ПАСПОРТ ДОСТУПНОСТИ

**Муниципального автономного учреждения
дополнительного образования
детский оздоровительный центр «Орбита»
Амурского муниципального района Хабаровского края**

ТУАЛЕТ

Акт обследования объекта (Туалет)
МАУ ДО ДОО «Орбита» Амурского муниципального района Хабаровского края

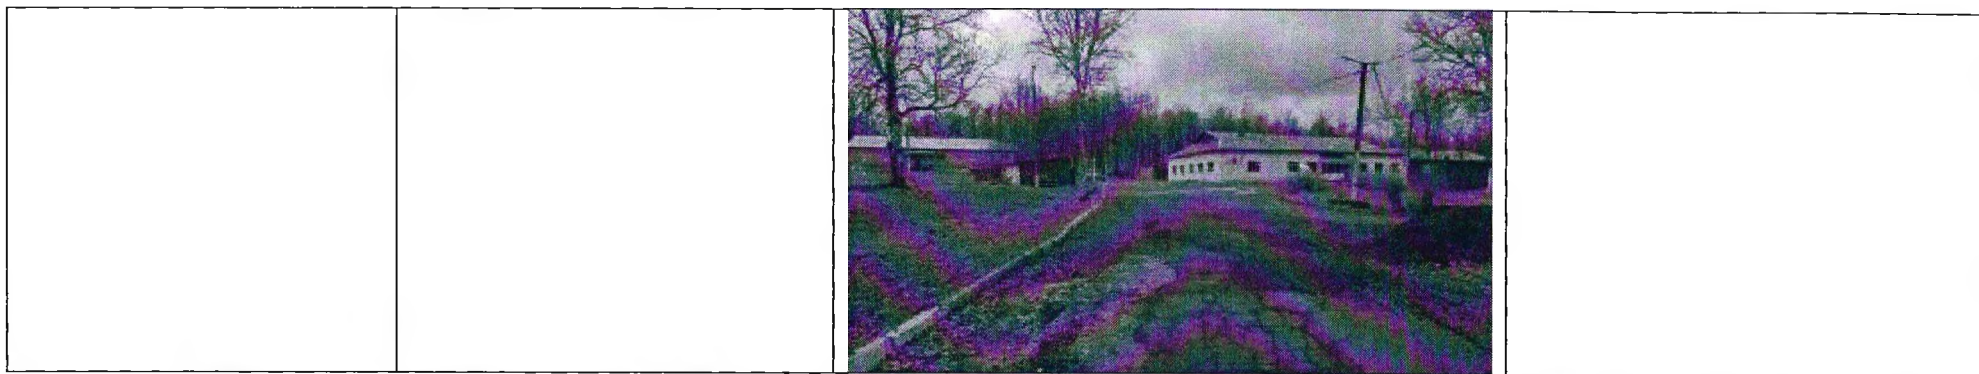
1.1.	Вход (выход) на территорию	Есть		Фото 1	Отсутствие доступных элементов информации об объекте Ширина калитки 1,0 м	К, О, С, Г, У	Установить информационные стенды и таблички об объекте СП 59.13330.2020 п. 5.1 Разработать ПСД на замену калитки (ширина калитки не менее 1,2 м) СП 59.13330.2020 п 5.1.7	ТР КР

1.2.	Путь (пути) на территории	Есть		Фото 2 Фото 3	Отсутствие указателей направления движения, в том числе тактильных Нарушение дорожного асфальтового покрытия, проезжей части пешеходных дорожек (отсыпка дефектов крупно-структурными материалами – щебнем)	К, О, С, Г, У К, О, С	Оборудование указателями на путях движения, в том числе тактильными СП 59.13330.2020 п. 3.27; 5.1.3; 5.1.10 Разработать ПСД на замену асфальтового покрытия СП 59.13330.2020 п 5.1.11	ТР КР

На путях движения отсутствуют не менее чем через 100–150 м места отдыха, доступные для МГН, оборудованные навесами, скамьями с опорой для спины и подлокотником, указателями, светильниками и т. п	К, О	Разработать ПСД на обустройство мест отдыха по пути движения СП 59.13330.2020 п 5.3.1	КР
1.3.	Лестница (наружная)	нет			Отсутствует (не требуется)			
1.4.	Пандус (наружный)	нет			Отсутствует (не требуется)			
1.5.	Автостоянка (парковка)	нет			Отсутствие стоянки (парковки) транспортных средств инвалидов	К, О, С, Г, У	Разработать ПСД на обустройство автостоянки для транспорта инвалидов СП 59.13330.2020 п. 5.2.1	КР
	ОБЩИЕ требования к зоне

Фото 5. Туалет (входная дверь)

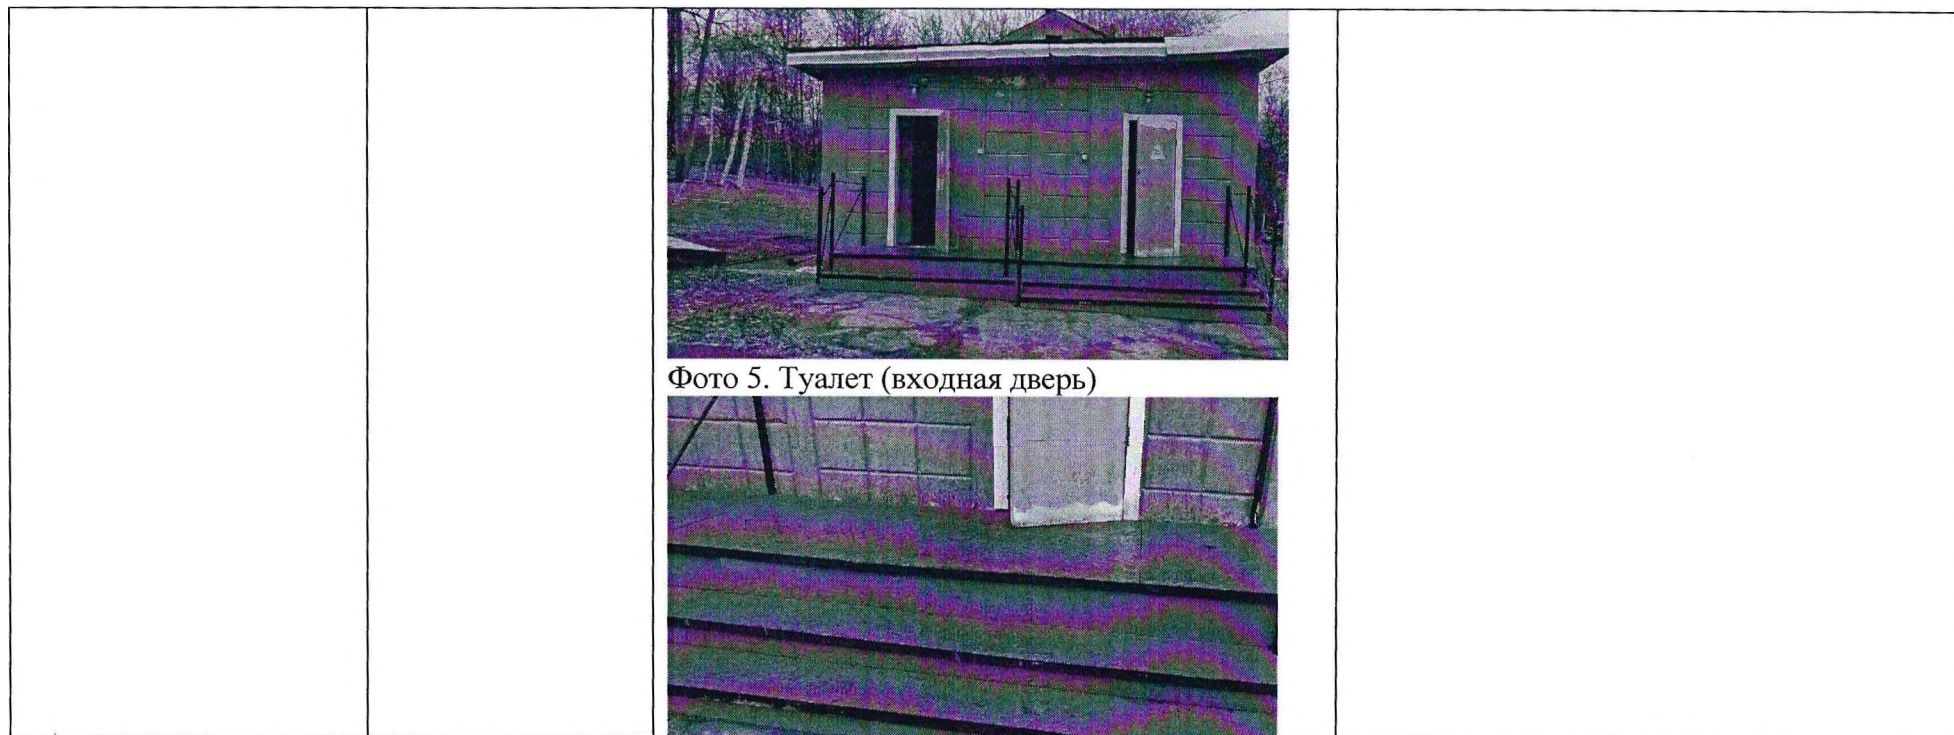
2.1.	Лестница (наружная)	Есть		Фото 4	Ширина лестницы – 2,4 м Высота ступени – 0,27 м Глубина ступени – 0,32 м Высота поручня – 1,0 м Отсутствуют контрастные, противоскользящие полосы на первой и последней ступенях. Отсутствие тактильной и контрастной информации перед началом марша лестницы	О, С, Г, У С	Разработать ПСД на обустройство лестницы до нормативных показателей: высота ступени – 0,12-0,15 м; глубина ступени - 0,35-0,4 м: Установить контрастные противоскользящие полосы на крайних ступенях СП 59.13330.2020 п. 6.2.8 Установить тактильную предупредительную информацию перед лестничным маршем. Маркировка ступеней цветом или фактурой СП 59.13330.2020 п. 5.1.10	КР ТР

2.3.	Входная площадка (перед дверью)	Есть		Фото 4	Ширина – 1,4 м. Длинна – 1,1 м	К	Разработать ПСД на устройство входной площадки до нормативных показателей: ширина не менее 2,2 м СП 59.13330.2020 п. 6.1.4	КР
2.4.	Дверь (входная)	Есть		Фото 5	Ширина двери – 0,7 м Высота порога 0,4 м Ручки на входных дверях имеют форму типа С	К, О К, О, С К, О, С, Г, У	Разработать ПСД на приведение ширины дверного полотна до нормативного размера: Ширина одной из створок не менее 0,9 м СП 59.13330.2020 п. 6.1.5 Демонтаж порогов или уменьшение до нормативного размера 0,014 м СП 59.13330.2020 п. 6.2.4 Соответствует СП 59.13330.2020 п. 6.4.3	КР ТР
2.5.	Тамбур	Нет						
	ОБЩИЕ требования к зоне

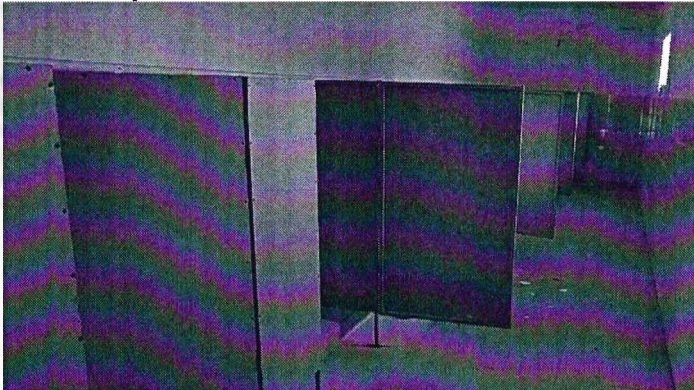
3.5.	Дверь	Нет						
3.6.	Пути эвакуации (в т.ч. зоны безопасности) (совпадают с путями движения по объекту)	Есть		Фото 6	На участках пола перед дверными проемами, расположенными фронтально на путях движения внутри здания, отсутствуют предупреждающие тактильно контрастные указатели. Ширина коридора – 1,6 м	К, О, С, Г, У	Обустроить на участках пола перед дверьми, расположенными фронтально на путях движения внутри здания, предупреждающие напольные тактильно контрастные указатели СП 59.13330.2020 п. 6.2.3 Соответствует СП 59.13330.2020 п. 6.2.1	ТР
	ОБЩИЕ требования к зоне

Фото 9 (Туалет) 	
--	--	--	---	--

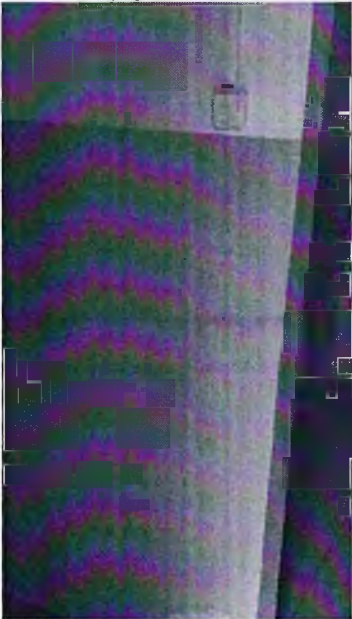
5.1	Туалет	Есть		Фото 7	Выключатель света перед туа- летной комнатой расположен на высоте более 0,85-1,1 м (1,5 м).	К, О, С, Г, У	Переустановить выключатель в соответствии с нормами: СП 59.13330.2020 п. 6.4.2	ТР
				Фото 8	Кабины в санитарно-бытовых помещениях имеют размеры 1,2 м х 1,2 м	К, О	Разработать ПСД на обустрой- ство кабины до нормативных показателей 1,65 м. х 2,2 м. СП 59.13330.2020 п. 6.3.3	КР
					В кабине имеется лестница (2 ступени) Ширина лестницы – 1,2 м Высота ступени – 0,2 м Глубина ступени – 0,3 м	К, О, С, Г, У	Демонтировать лестницу или обустроить пандус СП 59.13330.2020 п. 6.3.3	КР
					В кабине сбоку от унитаза пространство рядом с унита- зом шириной 0,65 м для раз- мещения кресла-коляски. Также отсутствуют крючки для одежды, костылей и дру- гих принадлежностей.	К, О К, О	Разработать ПСД на обустрой- ство пространства в кабине до нормативных показателей (ши- рина не менее 0,8 м.). Устано- вить крючки для одежды, ко- стылей и других принадлежно- стей. СП 59.13330.2020 п. 6.3.3	КР

В кабине отсутствует свобод- ное пространство диаметром 1,4 м для разворота кресла-	К, О	Разработать ПСД на обустрой- ство кабины до нормативных показателей (1,4 м) для развро-	КР

коляски		та кресла-коляски СП 59.13330.2020 п. 6.3.3	
					В кабине отсутствуют стационарные и откидные опорные поручни, а также переносные или закрепленные на стене складные сидения	К, О	Обустроить в кабине стационарные и откидные опорные поручни, а также переносные или закреплённые на стене складные сидений. СП 59.13330.2020 п. 6.3.3	ТР
					В санитарно-бытовых помещениях установлены унитазы имеющие опору для спины размерами: высота – 0,4 м, длина – 0,65 м	К, О	Обустроить унитазы с опорой для спины высотой – 0,45-0,5 м. и длиной – 0,7 м. СП 59.13330.2020 п. 6.3.3	ТР
				Фото 9	У дверей отсутствует информационные таблички помещений (выполненные рельефнографическим и рельефноточечным способом)	С	Установить информационные таблички с цветовым и тактильным обозначением расположенные на высоте от 1,2 до 1,6 м от уровня пола и на расстоянии 0,1–0,5 м от края двери. СП 59.13330.2020 п. 6.3.6	ТР

Туалетная комната не оборудована системой тревожной сигнализации или системой двухсторонней громкоговорящей связи.	К, О	Оборудовать в туалетной комнате систему тревожной сигнализации или систему двухсторонней громкоговорящей связи. СП 59.13330.2020 п. 6.5.8	КР
					Умывальник находится при фронтальном подходе на высоте – 0,85 м	К, О	Соответствует СП 59.13330.2020 п. 8.1.7	
					Раковины не оборудованы опорными поручнями.	К, О	Обустроить рядом с раковинами стационарные и откидные опорные поручни. СП 59.13330.2020 п. 7.1.5	КР

У раковин установлены водопроводные краны с рычажной ручкой и отсутствует термостат	К, О	Переустановить водопроводный кран в соответствии с нормами: СП 59.13330.2020 п. 6.3.9	ТР
5.2	Душевая	Нет			Отсутствует душевая кабина	К, О, С, Г, У	Технически невозможно СП 59.13330.2020 п. 6.3.1	ВНД
5.3	Бытовая комната	Нет			Отсутствует бытовая комната	К, О, С	Технически невозможно СП 59.13330.2020 п. 6.3.1	ВНД
	ОБЩИЕ требования к зоне
